①改善箇所説明図

不具合の内容

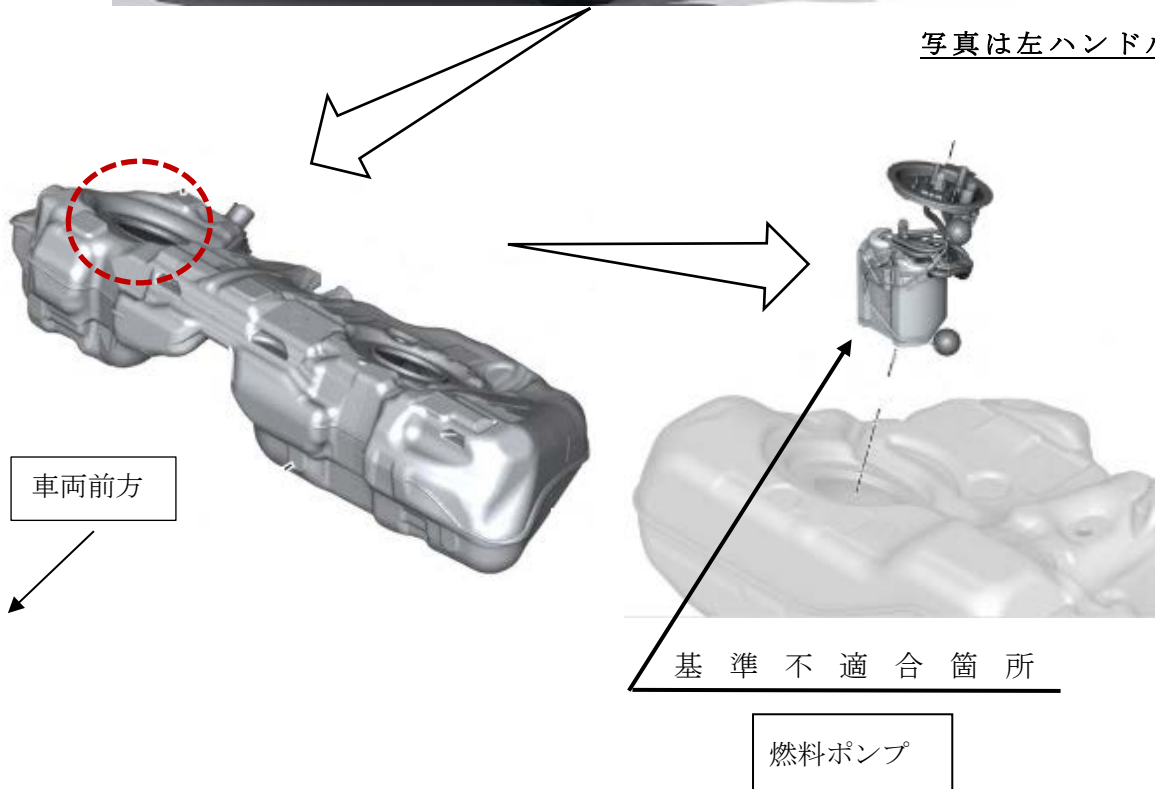
燃料タンクの右側と左側の残量差を調整する燃料ポンプの製造工程において、燃料供給バルブを損傷させたため、作動不良を起こすものがある。そのため、燃料タンク内に燃料が残っていても燃料をエンジンに供給できず、最悪の場合、エンストするおそれがある。

全車両、燃料ポンプを点検し、不具合のあるものは良品に交換する。

識別：左フロントドアアロアヒンジ取り付けボルト（下側）の頭に白ペンを塗布する。
